ELEPHANT-GORGE

Das Projekt «elephant-gorge» verfolgt ein eindrückliches gesamtheitliches Landschaftskonzept. Schluchten durchziehen den Perimeter, die als Innenraum mit einem mächtigen Betondach überspannt sind. Die Idee des dezentralen Raumkonzepts ist weiterhin konstituierendes Merkmal der Anlage. Zwar werden die Tierstallungen konzentriert, was eine wesentliche Verbesserung seit der ersten Wettbewerbsstufe mit sich bringt, doch die Gehege sowohl im Innern als auch im Aussenraum sind nach wie vor zu weitläufig und ungenügend an den Managementtrakt angebunden. Zudem bestehen kaum Kontaktmöglichkeiten zwischen den Tieren in den verschiedenen Gehegen.

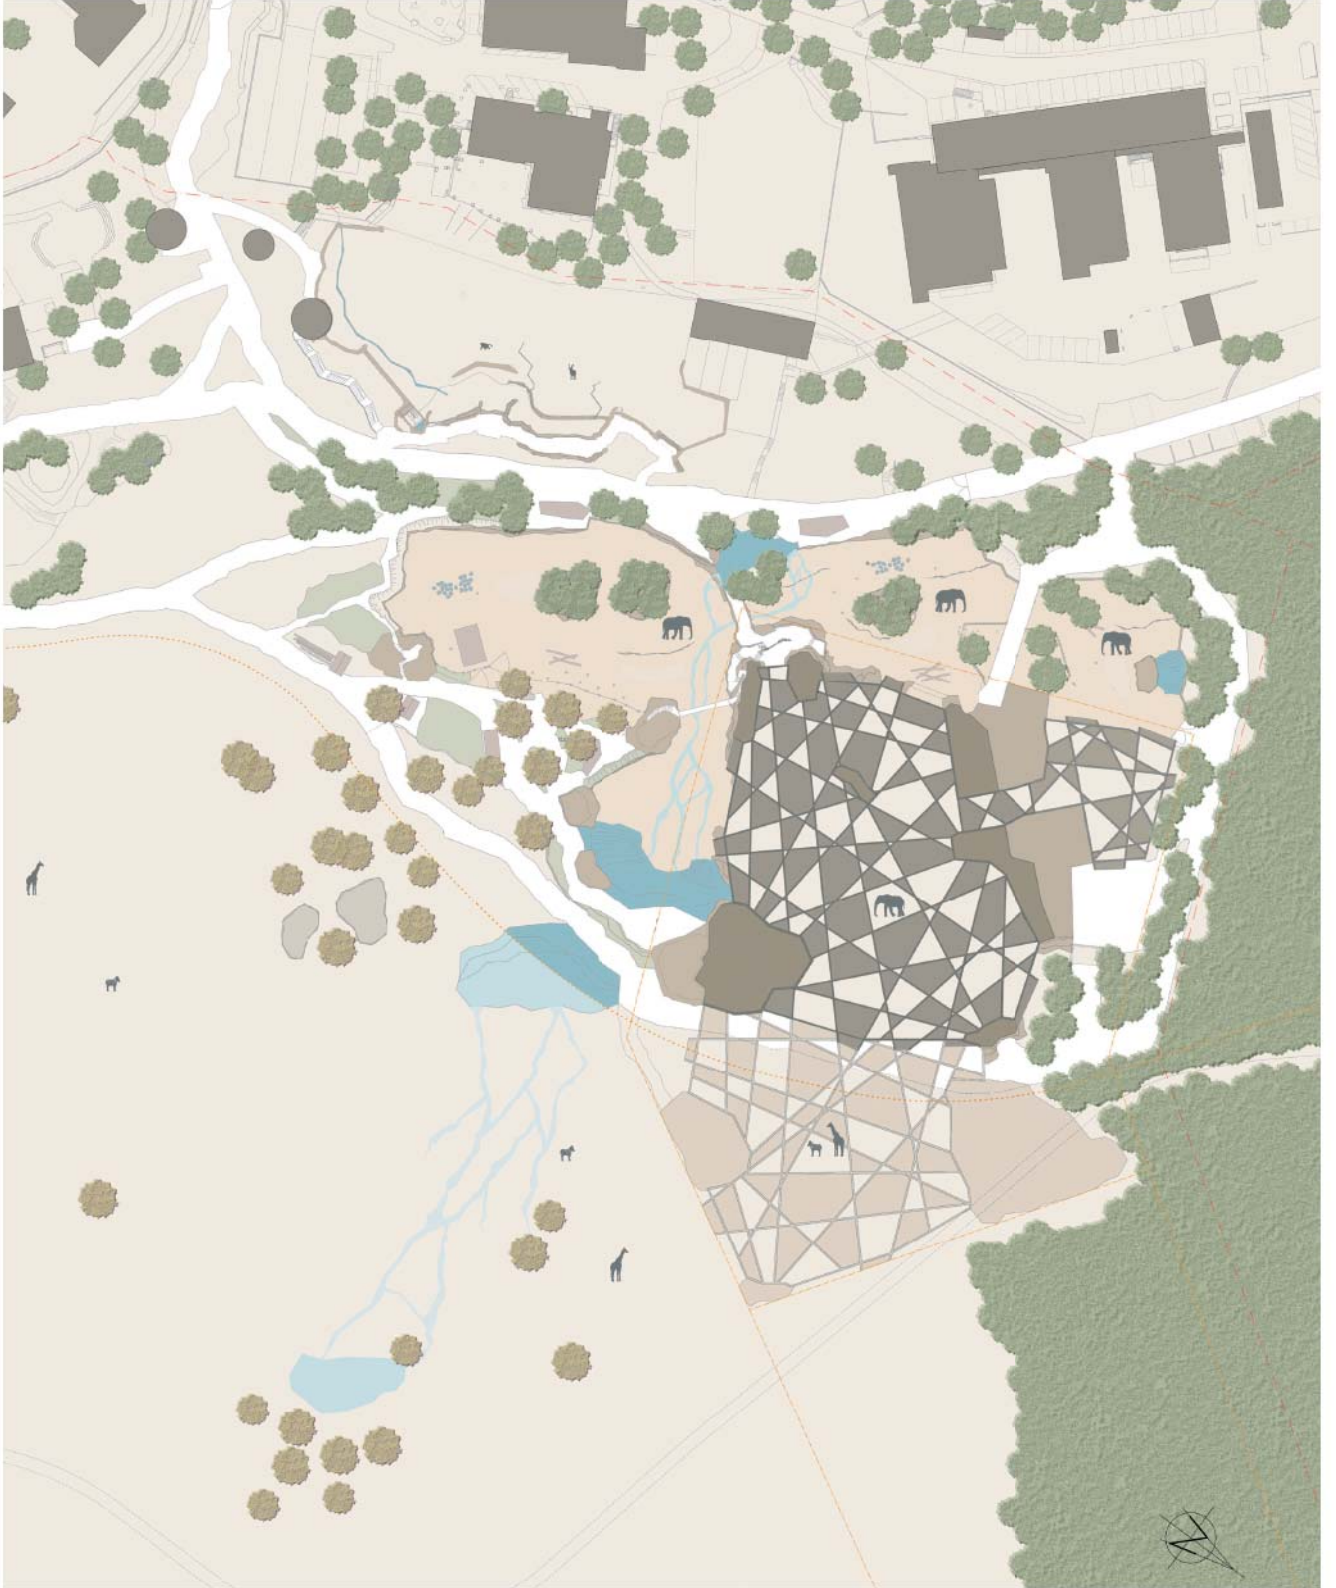
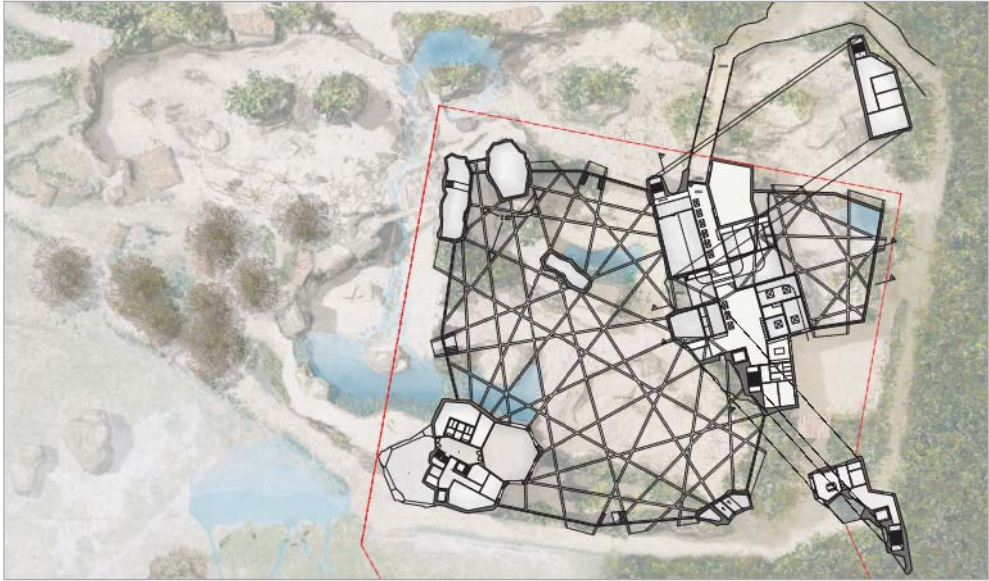
Die Struktur des Dachs ermöglicht eine zwanglose Erweiterung des Gebäudes für die Giraffen, hebt sich aber deutlich von der bestehenden Topografie ab und wirkt dadurch als Fremdkörper in der Landschaft. Der Wille, die Anlage ins Gelände einzupassen, ist offensichtlich durch die vielen funktionalen Rahmenbedingungen unterlaufen worden. Das starr erscheinende Dach erweist sich in dieser Hinsicht als zu wenig flexibel. Zudem lastet es schwer auf der Anlage und beschwört eine drückende, beengende Stimmung herauf. In den dargestellten Perspektiven wird einem vor allem die Dachkonstruktion gewahr und nicht die Elefantenlandschaft. Zumal die Asiatischen Elefanten in ihren natürlichen Habitaten nicht nur beengende Situationen kennen. Die vertikalen transparenten Glasfassaden sind konzeptionell gut nachvollziehbar, sind aber aus Sicht der Tierhaltung und Sicherheit mittels Zäunen zu schützen. Der Eindruck eines Raumkontinuums wird dadurch empfindlich gestört.

Die Choreographie des Besucherrundgangs zeigt auch in der Weiterbearbeitung abwechslungsreiche Sequenzen und Fixpunkte. Der Einsatz von Wasser und Vegetation wirkt gelungen. Doch der Anteil an erwünschten ebenerdigen Begegnungsmöglichkeiten mit den grossen Dickhäutern ist sehr gering. Meist blickt man von oben auf die Tiere oder begibt sich in den etwas beengenden Untergrund.

Bezüglich Nachhaltigkeit und Wirtschaftlichkeit fallen der hohe Materialverbrauch – vor allem bei den vielen Kunstfelsabbrüchen und der mächtigen Ortbetondecke – sowie der hohe Glasanteil der Wände auf. Zudem liegt viel unterirdische Substanz vor. Die Gebäudehülle und Dachkonstruktion produzieren überdies zahlreiche Wärmebrücken und Kaltluftabfall. Schliesslich wird das Erstellen des Betondachs vor Ort als aufwändig und zeitintensiv betrachtet.

Insgesamt vermittelt das Projekt «elephant-gorge» ein starkes Raumbild und ermöglicht zahlreiche Begegnungsmöglichkeiten mit den Tieren. Das gewählte Prinzip des Raumkontinuums mit einem mächtigen Betondach erfüllt aber in vielen Belangen nicht die Bedürfnisse einer bereichernden und ungezwungenen Mensch-Tier-Begegnung. Obwohl praktisch alle Architekturen hinter Kunstfelsen verborgen sind, bleibt durch das dominante Dach das Gefühl des Eingeschlossenseins allgegenwärtig. Somit wird das Ein- und Abtauchen in eine ferne Welt für die Zoobesuchenden stark beeinträchtigt.
